REPÚBLICA DE COLOMBIA
SUPERINTENDENCIA DE INDUSTRIA Y COMERCIO

Oficio N° 12902 de 13 de agosto de 2021

Ref. Expediente N° NC2017/0005126

TÍTULO DE LA SOLICITUD: “DISPOSITIVO DOSIFICADOR PROLONGADO Y CONTROLADO”

Tabla 1. Comparación de las características técnicas esenciales, con las del estado de la técnica:

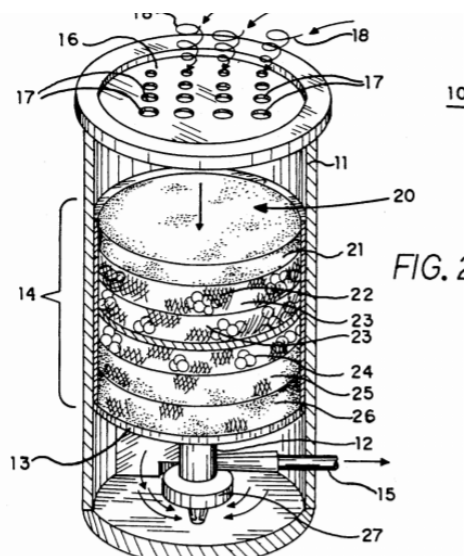
Características esenciales	D3
Un dispositivo de liberación de sustancias en líquidos, que comprende:	Dispositivo para mantener estable el ambiente acuático en un acuario doméstico 1 (Fig. 2; Col. 2, Líneas 65 a 67).
Un contenedor (3) con un agujero de dispensación (5).	Una carcasa cilíndrica 11 que está hecha de un plástico impermeable al agua y preferiblemente transparente y una tapa 16 de ajuste hermético tiene una pluralidad de finas aberturas 17 (Fig. 2; Col. 3, Líneas 1 a 2) y (Fig. 2; Col. 3, Líneas 17 a 19).
Un elemento poroso (2) ubicado en el interior del contenedor (3).	Un Cartucho 14 de filtrado (Fig. 2; Col. 3, Línea 9).
Una zona de sustancia (10) ubicada en el interior del contenedor (3).	Gotas de agua desgasificada caen sobre la capa filtrante superior 21 que normalmente es una "almohada" de material de hilo fibroso contenido dentro de un saco 22 tejido suelto (Fig. 2; Col. 3, Líneas 33 a 35).

Una sustancia (1) ubicada en el interior de la zona de sustancia (10).	El agua fluye hacia una capa de una resina de intercambio aniónico de nitrato 25 donde se realiza la purificación química (Fig. 2; Col. 3, Líneas 33 a 35).
Una cámara de intercambio (4) en el interior del contenedor (3) y sobre el elemento poroso (2).	Una sección del recipiente 20 donde la succión desde abajo mantiene una presión negativa (Fig. 2; Col. 4, Líneas 1 a 3).
Donde el agujero de dispensación (5) del contenedor (3) permite la entrada del líquido hacia la cámara de intercambio (4).	Tapa 16 de ajuste hermético tiene una pluralidad de finas aberturas 17 a través de las cuales el agua bien aireada de la superficie del acuario entra en la unidad (Fig. 2; Col. 3, Líneas 17 a 19).
Donde a través de dicho elemento poroso (2) pasa el líquido para llegar hasta la zona de sustancia (10) (...)	Las gotas de agua fluyen rápidamente hacia las capas filtrantes inferiores 23-26. Mientras que la tasa de flujo que entra en la unidad 10 (Fig. 2; Col. 3, Líneas 38 a 41).

De acuerdo con la tabla anterior, las características esenciales del dispositivo de liberación de sustancias en líquidos de la reivindicación 1 habían sido divulgadas previamente en el documento D3, por lo tanto, la materia reivindicada no es nueva.
